社團法人臺南市建築師公會 函

主旨：檢送本會「臺南市政府建造執照及雜項執照簽證項目抽查復核小組」104 年度第一次會議之提案，敬請召集討論，請查照。

「台南市政府建造執照及雜項執照簽證項目抽查復核小組」

104年第一次會議提案 提案單位：社團法人台南市建築師公會

提案六 (附件)

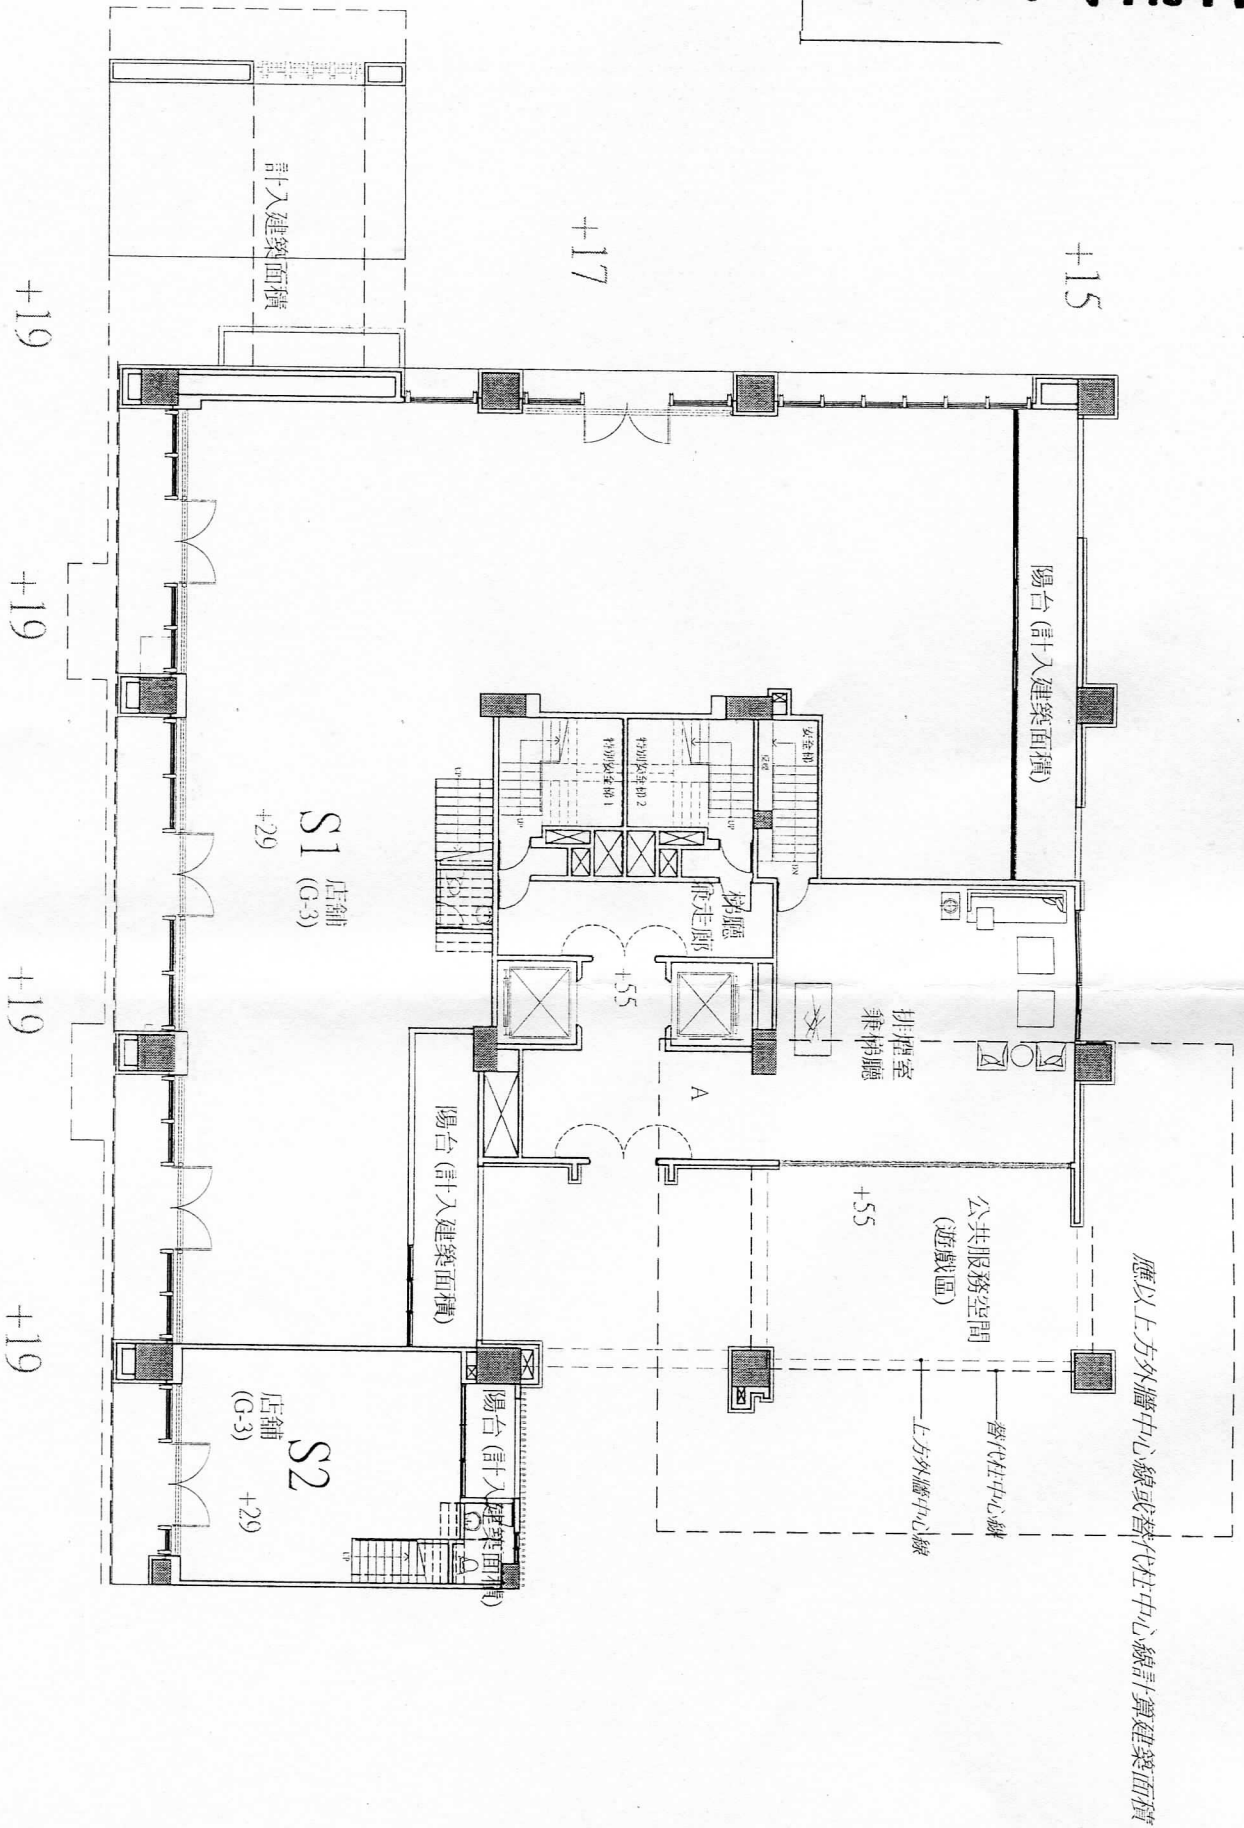
提案六：本案地面層無外牆空間之建築面積計算方式？提請討論。（提案單位：社團法人台南市建築師公會）

- 一、本案依建築技術規則建築設計施工編第 1 條第 1 項第 3 款規定。建築面積：建築物外牆中心線或其替代柱中心線以內之最大水平投影面積。
- 二、本案地面層無外牆空間其上方各層皆有外牆並計入各層樓地板面積，並以其外牆中心線投影於地面層的最大範圍計算建築面積（詳本提案附件圖說）

台南市建築師公會意見：建築物地面層以外樓層有外牆者，以外牆中心線最大投影面積計算其建築面積。
